# SKF Tehnički Bilten

## Obavezna zamena matice sadržane u kompletima ležaja točka

FORD, MAZDA

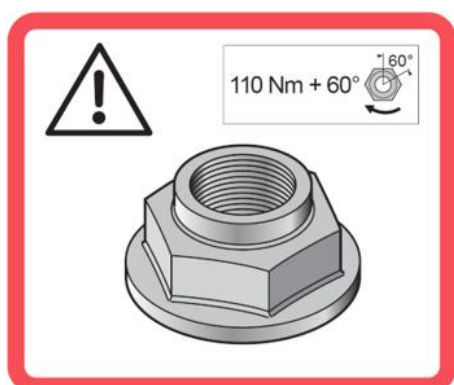
Instrukcije za montažu sa obaveznom zamenom matice sadržane u kompletima

U skladu sa OE specifikacijama, SKF je promenio konstrukciju matice sadržane u kompletima ležaja točka čija se lista nalazi na sledećoj strani. Matica ima novu konstrukciju i zahteva drugačiji moment stezanja.

Nova SKF konstrukcija matice sa izmenjenim momentom stezanja:

110 Nm + 60°

- ✓ Obavezno je zameniti maticu sadržanu u kompletu!. Nikada ne upotrebljavati staru maticu!
- ✓ Primenite vrednost momenta stezanja **110 Nm + 60°**, kao što je naglašeno na upozoravajućoj nalepnici ispod, jer je ovo sigurnosni aspekt.
- ✓ Pratite uputstva za montažu dostupna preko QR koda za demontažu i montažu novih ležajeva točka.
